Risposta alle considerazioni di carattere generale punto 8

Alcune Considerazioni sulla "Verifica della Compatibilità Idraulica e Calcolo dell'invarianza Idraulica" relativa al progetto che prevede la realizzazione della Nuova Sede Comunale Provvisoria, del comune di Arquata del Tronto (AP) -

Fig. 1 - Estratto del PAI, redatto dall’autorità di bacino del F. Tronto, tav 10-27, scala a vista.

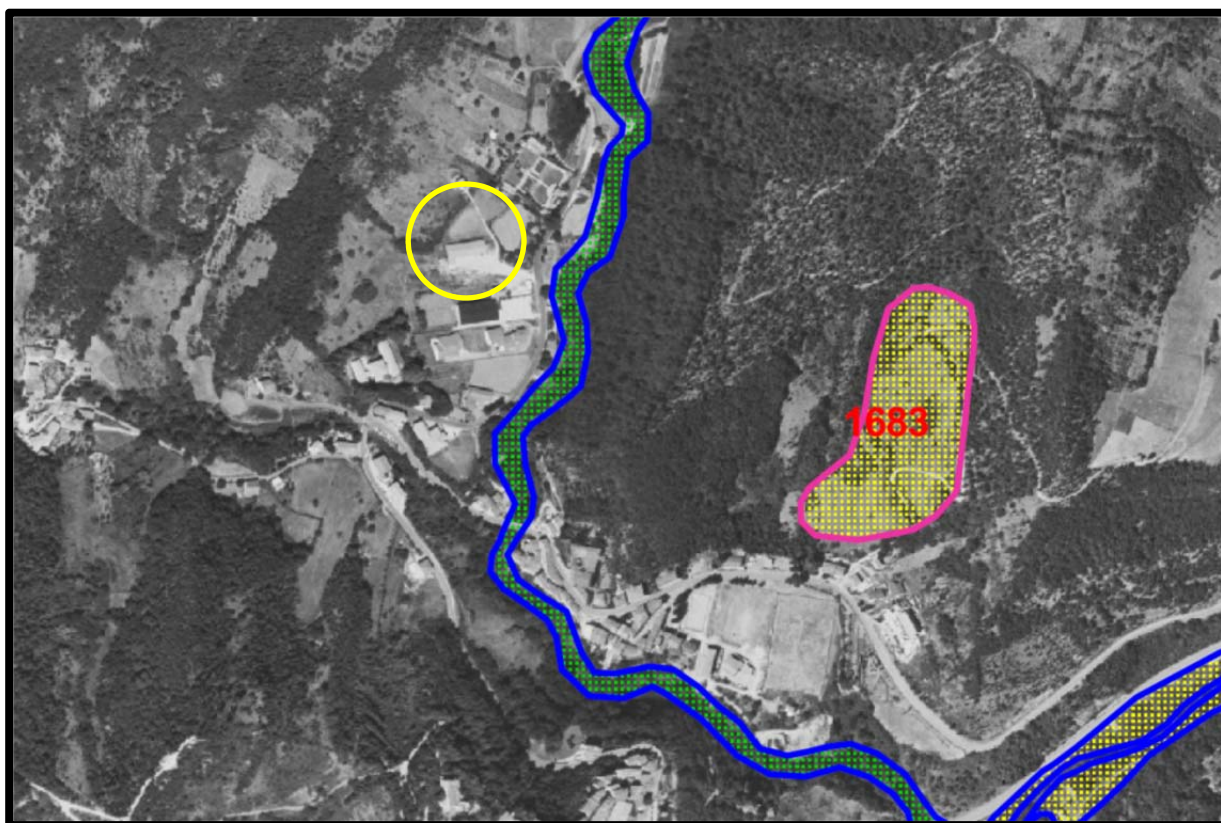
Tale analisi ha lo scopo di individuare il reticolo idrografico attuale e quello storico recente, per tanto sono state consultate le cartografie disponibili del PAI, tav. 10-27 fig. 1, redatto dall’autorità di Bacino interregionale del Fiume Tronto e del Progetto IFFI. Il sito oggetto del presente studio ricade all’interno di un’area completamente antropizzata, precedentemente occupata dalla Ex Autorimessa Comunale e dalle sede della Protezione Civile Locale, entrambe ubicate all’interno di un capannone in CLS.

Dall'analisi delle cartografie consultate l'area risulta ubicata ad una quota e distanza tale da non essere interessata da fenomeni di inondazione/allagamento e sicuramente non interessabile dalle dinamiche dei corsi d'acqua minori anche in un orizzonte temporale di lungo periodo; sulla base di quanto espresso si escludono, comunque, dal presente studio i successivi livelli di analisi (Analisi Geomorfologica e Idrologica-Idraulica), pertanto la verifica preliminare, sebbene non sia richiesta in base a quanto esplicitato negli obiettivi, soddisfa la verifica della compatibilità idraulica come previsto dal DRG n°53/27-01-2014 par 2.4.2 e dalle Linee Guida "A" allegate.
